PARCO REGIONALE DELLE ALPI APUANE
Settore Uffici Tecnici

Cava Crespina, Comune di Fivizzano, procedura di valutazione di impatto ambientale e Provvedimento autorizzatorio unico regionale per richiesta di progetto di coltivazione.

VERBALE

Tav.1 AMD – Carta degli Ambiti

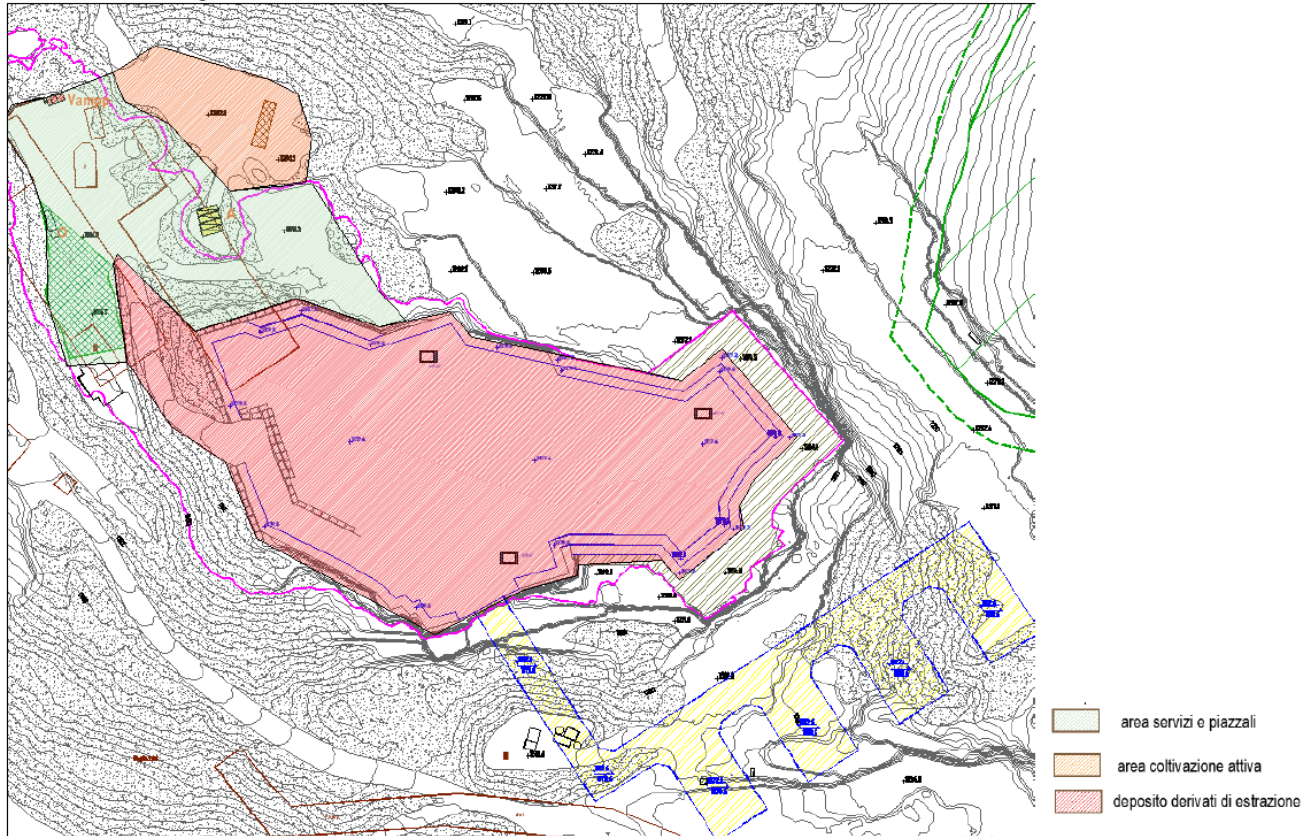
La legenda riporta campiture con colorazioni invertite

Tav.2 AMD – carta degli impianti ampp, trattamento acque reflue e deflusso acque

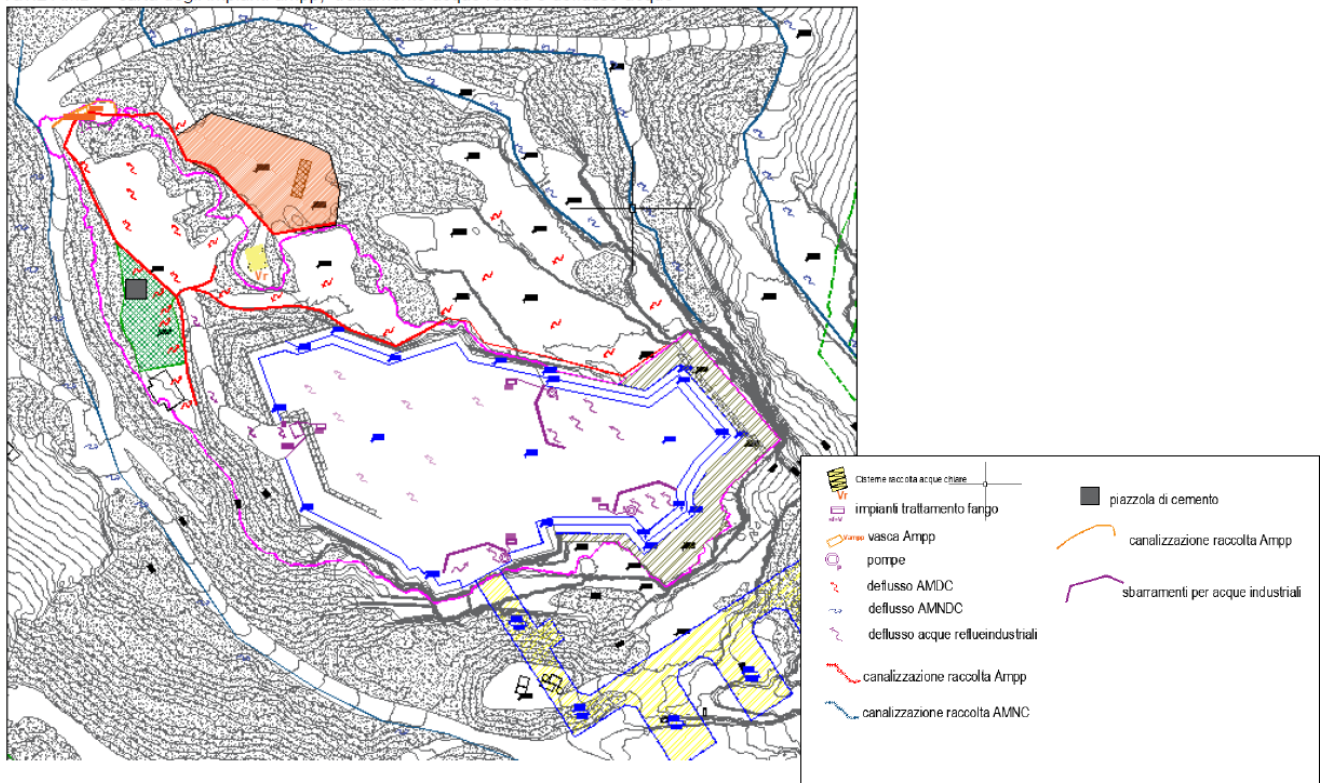
- La vasca Ampp ha una cubatura di 15 m³. Non sono presenti calcoli che dimostrano l'efficacia della stessa in rapporto all'entità delle acque che vi vengono fatte affluire.
- Si segnala che nella planimetria delle AMD le linee rosse che rappresentano le canalizzazioni delle AMD hanno anche due tratti diversi (barrato e liscio).
- Nella planimetria Tav 2Amd non sono posizionati l'officina ed il disoleatore.

Le acque che ricadono sulle strade di accesso e sui versanti nord della zona di cava, dove sono presenti diversi piani orizzontali, indicate dal tratto rosso nella tavola 2AMD, sono da considerarsi delle AMDC per la potenziale contaminazione del loro scorrimento sui piazzali e strade di accesso e per la possibilità che possano raccogliere anche minime tracce di idrocarburi, anche quando le macchine operatrici sono utilizzate correttamente e sottoposte ad una regolare manutenzione. Queste acque sono tenute distinte dalle acque reflue industriali e sottoposte ad una decantazione prima della loro immissione nel circuito delle acque di lavorazione. Verranno raccolte sia dando una inclinazione al piazzale che precede la rampa che conduce alla zona di coltivazione, sia con canalizzazioni perimetrali e fatte convergere verso la vasca di raccolta delle Ampp, ubicata nei pressi dell'ingresso al cantiere. Per consentire una corretta gestione delle acque la vasca delle Ampp sarà preceduta da un pozzetto di ingresso con tubazioni a due livelli. La vasca sarà sezionata in tre scomparti nel primo dei quali sarà posizionato un galleggiante di troppo pieno che interromperà l'afflusso dal pozzetto di ingresso, e le acque in ingresso saranno allontanate come AMSP verso l'impluvio naturale. Le dimensioni della vasca sono state definite in funzione della superficie dell'area servizi e di raccolta dei derivati di estrazione.
